ENQUETE PUBLIQUE UNIQUE PREALABLE A LA DECLARATION D'UTILITE PUBLIQUE  
DANS LE CADRE DU PROJET DE CONSTRUCTION DE DEUX LIAISONS ELECTRIQUES  
SOUTERRAINES ENTRE CROSNE ET VALENTON VIA VILLENEUVE-SAINT-GEORGES  
PRESCRITE PAR L'ARRETE INTERPREFECTORAL N°2025/01214 DU 28 MARS 2025

**ENQUETE PUBLIQUE**  
PREALABLE A LA DECLARATION D'UTILITE PUBLIQUE EN VUE  
DE L'INSTAURATION DE SERVITUDES SANS RECOURS A  
L'EXPROPRIATION, NECESSAIRES A LA CONSTRUCTION DE  
DEUX LIAISONS ELECTRIQUES SOUTERRAINES RACCORDANT LE  
NOUVEAU POSTE ELECTRIQUE « BATISSEURS » DE CROSNE (91)  
A LA LIGNE AERO-SOUTERRAINE MORBRAS-VILLENEUVE-SAINT-  
GEORGES (94) SUR LE TERRITOIRE DES COMMUNES  
DE CROSNE, VILLENEUVE-SAINT-GEORGES ET VALENTON

**RAPPORT D'ENQUETE**

Rédigé par M. Claude **POUEY**  
Commissaire Enquêteur  
Désigné par la décision du Tribunal Administratif  
E25- 17/77 du 25 Février 2025

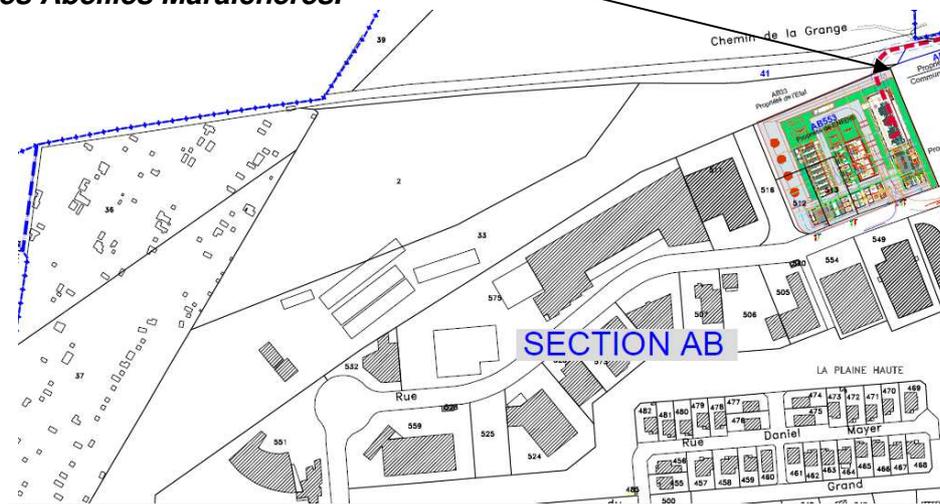
**c) Considère que la proximité d'une vaste zone de maraîchage avec, notamment, une production de miel n'est pas correctement traitée dans le dossier de l'Ae.**

**Avis de la maîtrise d'ouvrage**

La zone maraîchère à plus de 300 mètres des futurs ouvrages électriques n'est en effet pas décrite dans l'étude d'impact car elle est située en dehors de l'aire d'étude qui a été validée par la Direction Générale de l'Energie et du Climat le 25 novembre 2020, et faisant suite à la réunion plénière de concertation du 22 septembre 2020 menée sous l'égide du Préfet du Val-de-Marne. Cependant, RTE et ENEDIS ont rencontré l'association les abeilles maraîchères en avril 2021 afin de prendre en

***L'Association les Abeilles Maraîchères est bien implantée sur les parcelles AB33 et AB2 et est en plein développement. A proximité du site se trouvent des ruches et des arbres fruitiers. L'extrémité de la parcelle A33 traversée par le faisceau est en friche actuellement. Les mesures ERC (Eviter-Réduire et Compenser) prévues par la maîtrise d'ouvrage sont de nature à protéger les activités maraîchères et autres de cette Association, et ne nécessitent donc pas une actualisation pour prendre en compte les activités des Abeilles Maraîchères.***

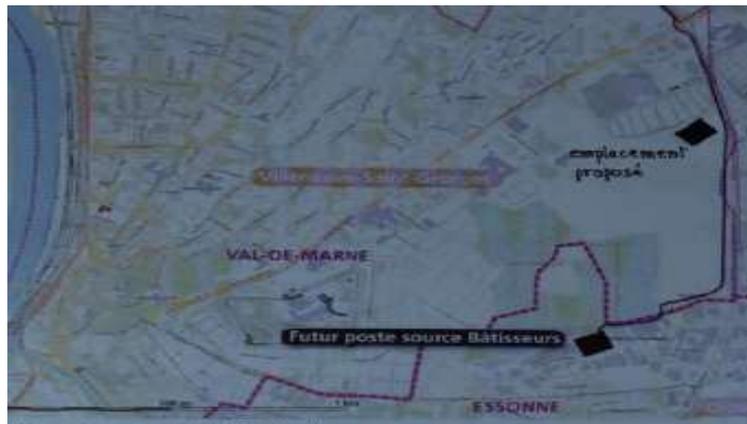
**b) Conteste le choix de l'emplacement d'implantation du nouveau poste électrique du fait qu'il existe une zone disponible susceptible d'accueillir cette installation en bordure de la RD102 sur le territoire de la commune de Villeneuve-Saint-Georges.**

**Avis de la maîtrise d'ouvrage**

L'emplacement proposé a été sélectionné à l'issue d'une étude multicritères réalisée par RTE et Enedis dans le cadre de la concertation dite « Fontaine », en collaboration avec les collectivités locales. Cette étude a intégré les contraintes techniques, foncières, environnementales et urbanistiques tout en proposant des emplacements dont le foncier était susceptible d'être vendu à Enedis.

***La parcelle suggérée dans cette observation est une parcelle agricole qui est exploitée actuellement. Comme indiqué précédemment, l'implantation proposée par la maîtrise d'ouvrage sur une parcelle en friche au sein d'une zone d'activités économiques et éloignée des habitations et des établissements sensibles paraît optimale.***

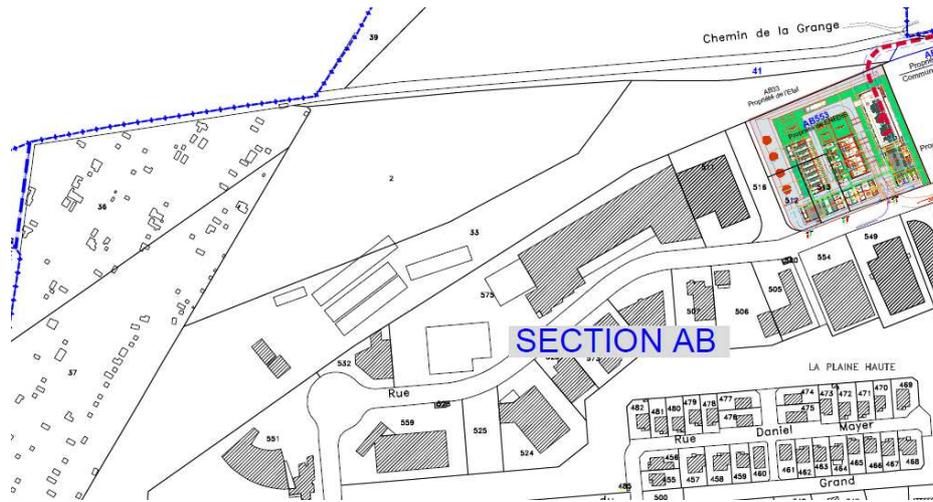
**j) Suggère de revoir l'assise du projet dont une partie sur la parcelle AB33 n'est plus affectée au projet, celle-ci étant devenue une zone agricole exploitée par Abeilles Maraichères**

La future double liaison souterraine emprunte seulement sur quelques mètres l'extrémité Est de la parcelle AB33 de propriété de l'Etat et pour laquelle une convention de servitude a été proposée. Le plan ci-dessous montre en rouge le tracé envisagé sur cette parcelle très étendue et loin de la localisation des champs exploités par l'association.
